SERVICE INFO – INA 0130

Новий натяжний ролик 531 0859 10

Повне охоплення діапазону двигунів D5204 і D5244

Зображення 1: 531 0859 10 – Новий натяжний ролик

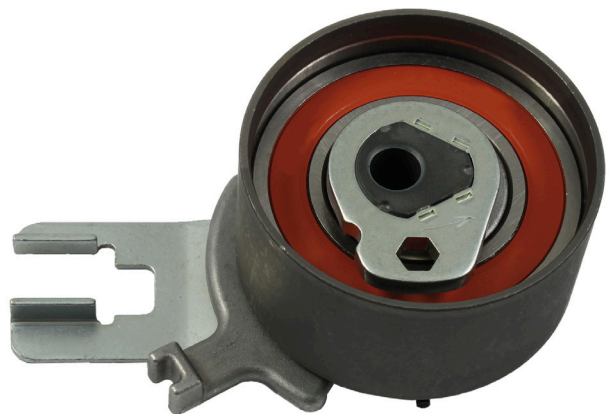
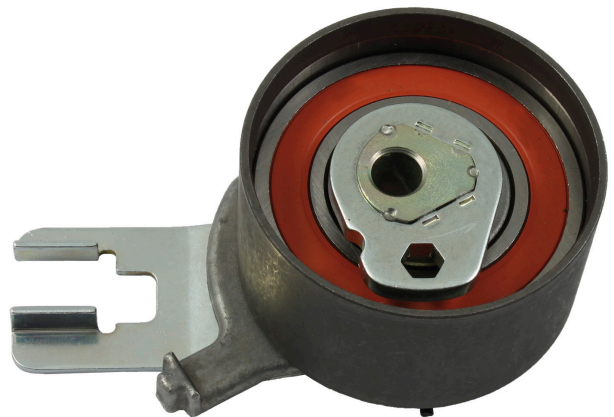
У наведених автомобілях натяжний ролик 531 0515 10 (зображення 2) може використовуватися тільки на деяких версіях двигунів.

З огляду на це, компанія Schaeffler Automotive Aftermarket розробила новий натяжний ролик 531 0859 10 (зображення 1). Цей ролик може встановлюватися на всі двигуни з номерами D5204 і D5244, всіх років випуску.

Візуально обидва натяжні ролики відрізняються один від одного тільки конструкцією вказівника правильного встановлення.

Комплект натяжних роликів Kit 530 0504 10 з натяжним роликом 531 0515 10 було замінено на комплект Kit 530 0582 10 з новим натяжним роликом.
